En quoi consiste le problème?

Le présent avis de sécurité vise les modèles ComfortSport numéro 8C03WCFA dont la date de fabrication se situe entre le 2 janvier 2007 et le 31 juillet 2007.

PARCOURS **INCORRECT** POUR L'ORIENTATION VERS L'ARRIÈRE

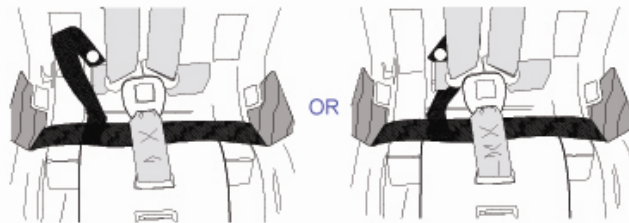
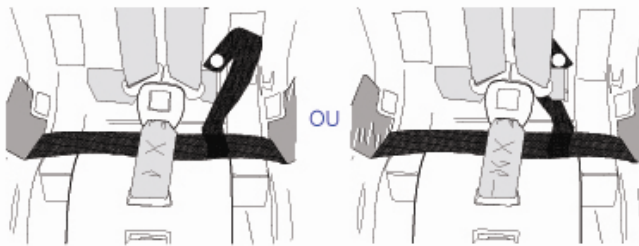
Lors de l'assemblage de certains de ces sièges d'auto pour bébé, la ceinture du système d'ancrage universel (SAU) a été placée par erreur sous la partie du harnais qui passe sur l'épaule, au lieu d'être placée sous la sangle d'entrejambes et la boucle du harnais. Si vous installez le siège en l'orientant vers l'arrière et que la ceinture du SAU est fixée aux points d'ancrage SAU du véhicule, le siège pourrait ne pas être conforme aux règlements de Transports Canada, ce qui augmente potentiellement le risque de blessure lors d'une collision.

Enlevez le coussin du siège d'auto pour bébé et reportez-vous aux images suivantes qui montrent des ceintures SAU dont le parcours est incorrect et correct. Si le parcours de la ceinture SAU de votre siège est incorrect (c'est-à-dire que la ceinture passe derrière la portion du harnais qui va sur l'épaule), modifiez le parcours de la ceinture SAU selon les instructions de l'étape 3. Si le parcours est correct, remplacez le coussin du siège en vous assurant de rattacher tous les raccords. Veuillez vous reporter au mode d'emploi du siège ComfortSport pour réinstaller le siège d'auto pour bébé dans votre véhicule. Si vous n'avez pas de mode d'emploi, consultez le site www.graco.net ou composez le 1-800-667-8184.

Retirez la ceinture SAU de l'arrière des sangles du harnais, puis placez-la sous la sangle d'entrejambes, comme le montre l'image ci-dessus. La ceinture doit être à plat et bien tendue sur le siège afin qu'elle n'entrave pas le fonctionnement du système de harnais. La courroie qui fixe la ceinture SAU peut se trouver soit du côté gauche du harnais, soit du côté droit. Selon la façon dont la courroie est montée sur votre siège, fixez-la de la manière indiquée ci-dessus.
